RJEŠENJE O IZMJENI I DOPUNI UVJETA OKOLIŠNE DOZVOLE

I. Uvjeti iz Rješenja o okolišnoj dozvoli za postojeće odlagalište otpada „TOTOVEC“, KLASA: UP/I-351-03/18-02/36, URBROJ: 517-03-1-3-1-19-20 od 4. studenoga 2019. godine, operatera GKP Čakom d.o.o., mijenjaju se i dopunjuju navedenim u točki II. Izreke ovog rješenja kako slijedi:

Prilog 1. Tlocrt postrojenja s mjestima emisija, prekrivnim brtvenim slojem i ploham za odlaganje azbestnog otpada

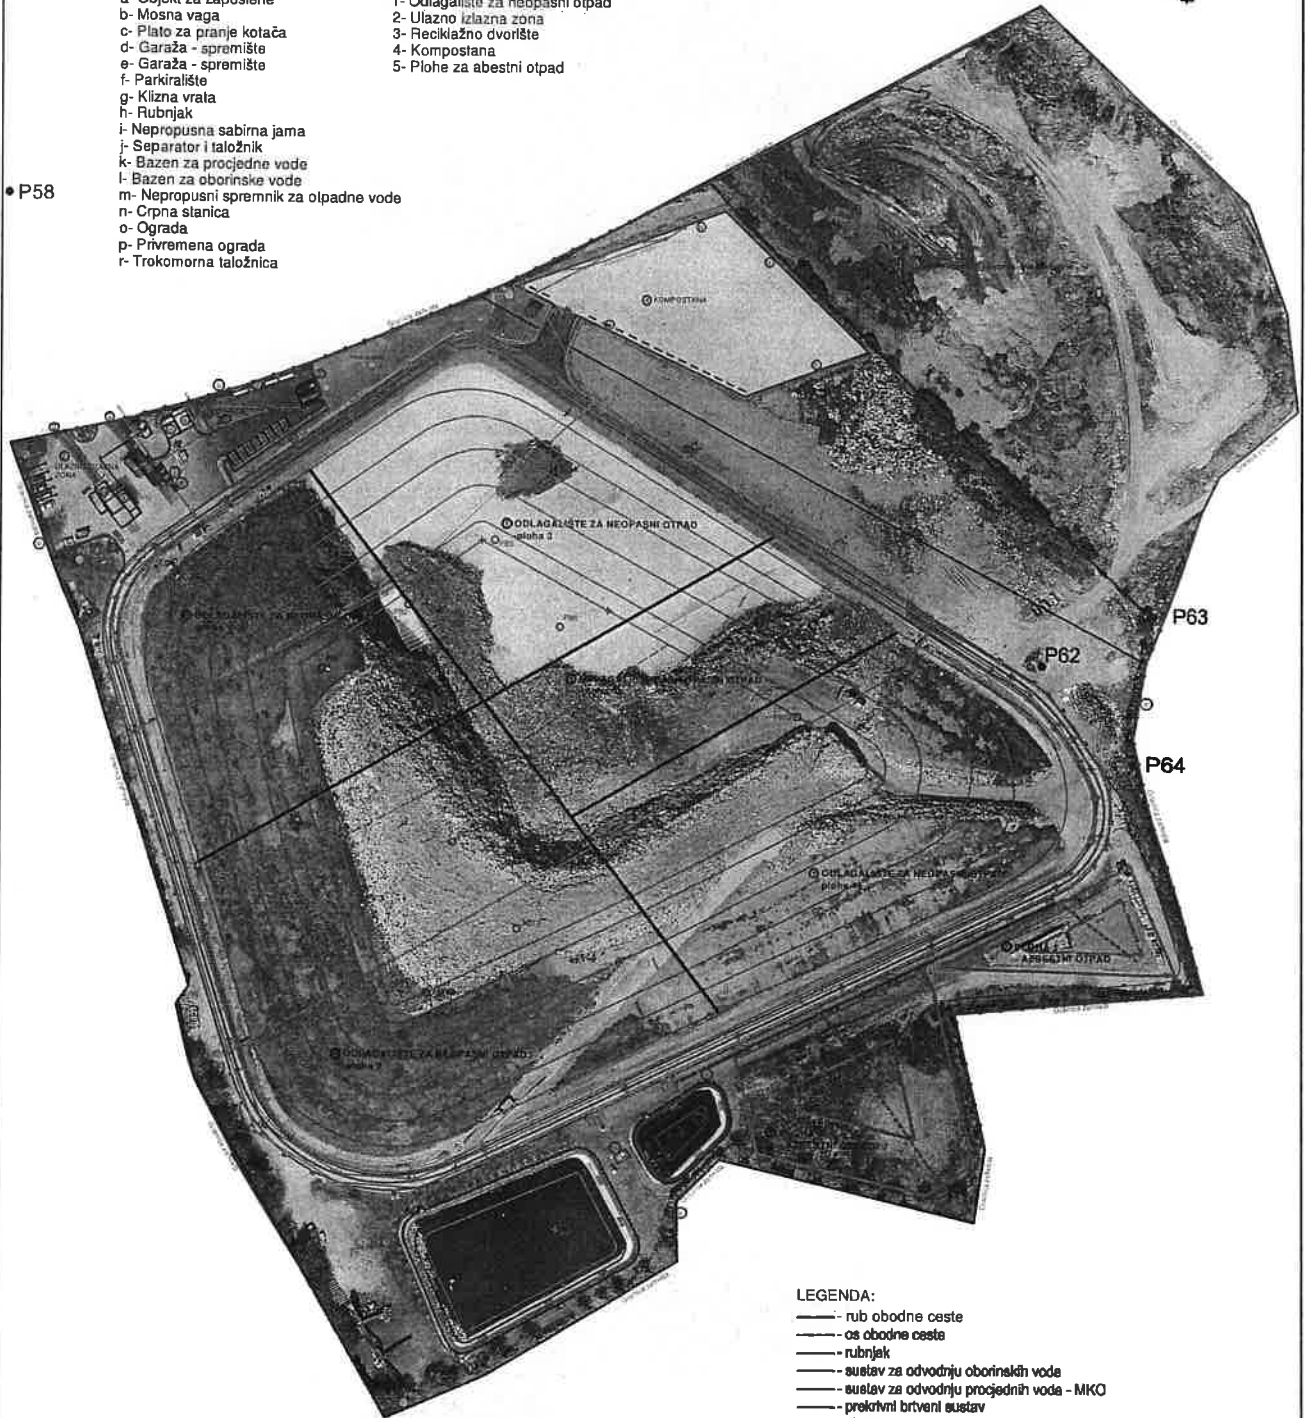
„Plohe 1 i 2 za odlaganje azbestnog otpada

oznaka 5. na Prilogu 1.

1.2.8. Građevinski otpad koji sadrži azbest odlagati na posebno uređene plohe za odlaganje azbestnog otpada (ploha 1 i 2) maksimalne hidrauličke vodljivosti $k=10^{-7}$ m/s (oznaka 5 na Prilogu 1). (OV, točka 2.3.3. i u skladu s točkom 10. Priloga III. Uredbe o okolišnoj dozvoli)

II.7. U Knjizi uvjeta Prilog 1. Tlocrt postrojenja sa mjestima emisija ukida se, te se istovremeno rješava dodavanjem Priloga 1. Tlocrt postrojenja sa mjestima emisija, prekrivnim brtvenim slojem i plohami za odlaganje azbestnog otpada koji su sastavni dio ovog rješenja.
